PIANO ATTUATIVO DI INIZIATIVA-PRIVATA realizzazione di un edificio residenziale, di un parcheggio pubblico e dei relativi accessi COMPARTO N. 4

Loc. San Giovanni alla Vena - VICOPISANO (PI)
Via Grandi

pareri preventivi

Oggetto: AGGIORNAMENTO A SEGUITO MODIFICA SCHEDA REGOLAMENTO COMUNALE, Predisposizione nostri servizi per elettrificazione del progetto di riqualificazione ad uso residenziale area di proprietà dei sigg. Niccolai David e Giovanni, Via Achille Grandi loc. San Giovanni alla Vena - Vicopisano (PI).

Allegati: n. 1 planimetria

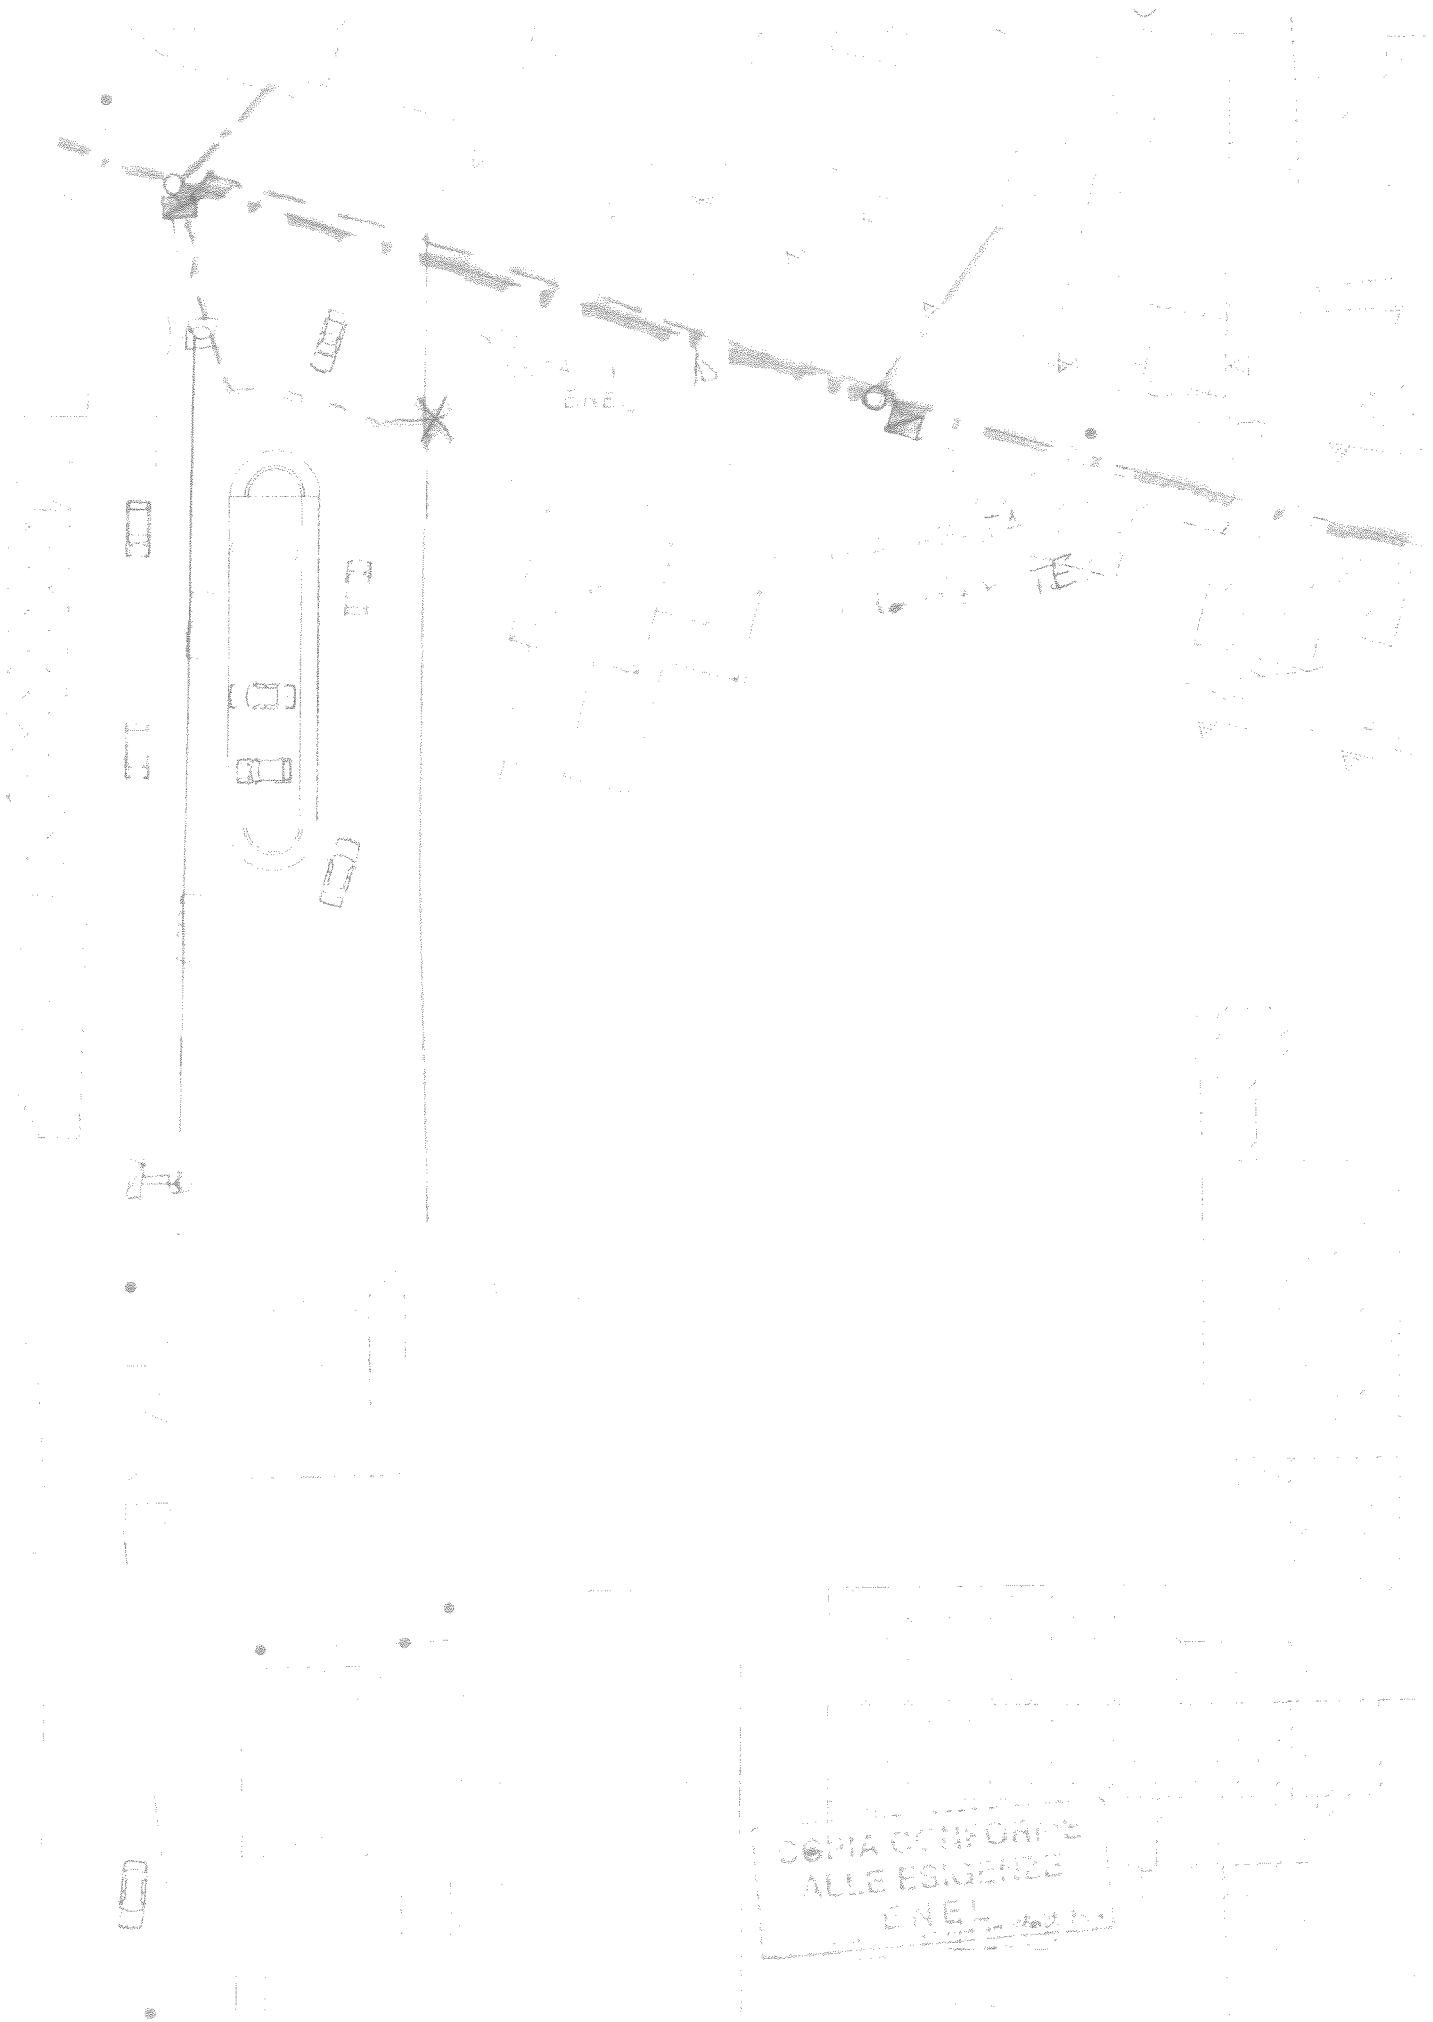
**Confermiamo come indicato nella lettera Enel-Dis-12/03/2010-0227386, che
a margine dell'area in progetto vi sono nostre linee in cavo aereo (400 V e 15000 V)
in tensione, che potrebbero interferiscono con i lavori di urbanizzazione. Per tale
motivo dovrà esserne eventualmente richiesto lo spostamento (in particolare per la
linea aerea BT lato Via Briccola, colorata in blu), che sarà effettuato a titolo
oneroso.**

Le tubazioni per la costruzione delle nuove linee dovranno essere realizzate secondo le
modalità concordate: la canalizzazione per la predisposizione BT nel nuovo parcheggio
comunale e Via Briccola dovrà avere un diametro interno minimo pari a 125 mm (colore
arancione) mentre la canalizzazione per la distribuzione BT secondaria (prese clienti) un
diametro interno di 100 mm (colore verde). Le modalità e le profondità di posa dovranno
essere quelle indicate dalle norme CEI. Inoltre dovrà essere predisposto un idoneo vano dove
collocare i contatori delle nuove forniture.
